III/1012 a III/1015 Všešary, rekonstrukce silnice - úprava aktivní zóny

Sanace AZ v ul. Strančícká - Hrdinů

Změnový list																										
Název stavby dle SoD III/1012 a III/1015 Všešary, rekonstrukce silnice - úprava aktivní zóny Název stavebního objektu/provozního souboru(SO/PS): Sanace AZ v ul. Stránčická - Hrdinů	Číslo SO/PS / pořadí Změny SO/PS: SO 102 / 01	Číslo ZBV / Skupina změny: 01.3																								
Strany smlouvy o dílo č. SMLD-1114/00066001/2024 na realizaci výše uvedené Stavby uzavřené dne 16.10.2024 (dále jen Smlouva): Objednatel: Krajská správa a údržba silnic Středočeského kraje, příspěvková organizace se sídlem Zborovská 81/11, 150 21 Praha 5 - Smíchov Zhotovitel: M - SILNICE a.s. se sídlem Husova 1697, 53003 Pardubice																										
Přílohy změnového listu:

Oznámení o zjištění nové skutečnosti č. 2 – doplnění žlabu – křižovatka Na Březovkách

ULOŽENÍ PŘÍČNÉHO ŽLABU V KŘÍŽOVATCE UL. NA BŘEZOVKÁCH

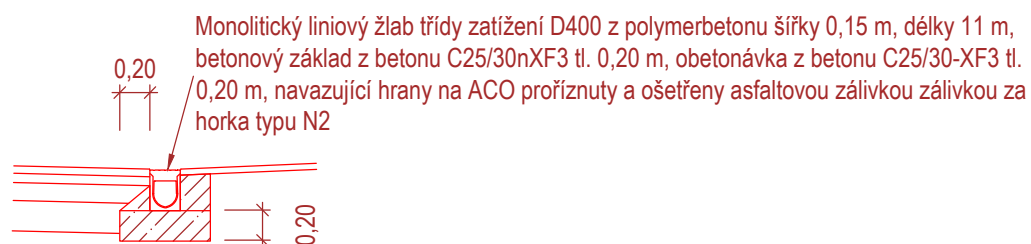
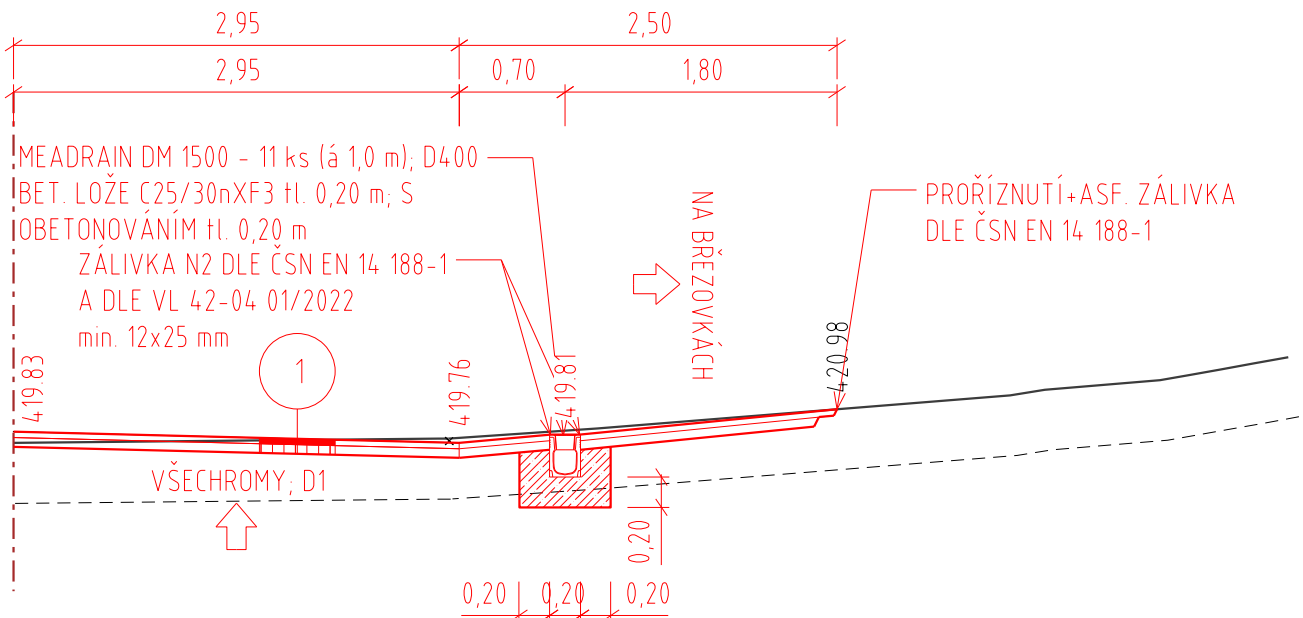
Projekt předpokládal využití stávajícího zanešeného propustku navazujícího na zatrubněný příkop. Zatrubnění příkopu a propustek byl během stavby odhalen a shledán nefunkčním s nemožností napojení na stávající odvodnění.

Z výše uvedených důvodu dojde k nahrazení propustku otevřeným monolitickým žlabem DN 150 napříč ul. Na Březovkách (podélně s ul. Strančická), navazujícím na odvodnění ul. Strančická.

Původní řešení předpokládalo obnovení funkce zaneseného propustku (zatrubněného příkopu) v prostoru této křižovatky. U propustku nebylo možné obnovit jeho vtokový a výtokový objekt z důvodu značné hloubky uložení propustku a z důvodu havarijního stavu celého zatrubnění příkopu.

Nefunkční propustek bude nahrazen otevřeným příčným žlabem dle návrhu AD a bude navazovat na stávající odvodnění.

- Odsazení žlabu ±0,70 m od hrany vozovky je navrhováno s ohledem na navázání rigolu na polymerbetonový žlab tak, aby nevznikala kolmá stěna mezi vozovkou a rigolem ve výšce cca 0,30 m

a	DOPLNĚNÍ POLYMERBETONOVÉHO ŽLABU - UL. NA BŘEZOVKÁCH	18.11.2024	
b			
c			
č.	text změny - odůvodnění	datum	podpis
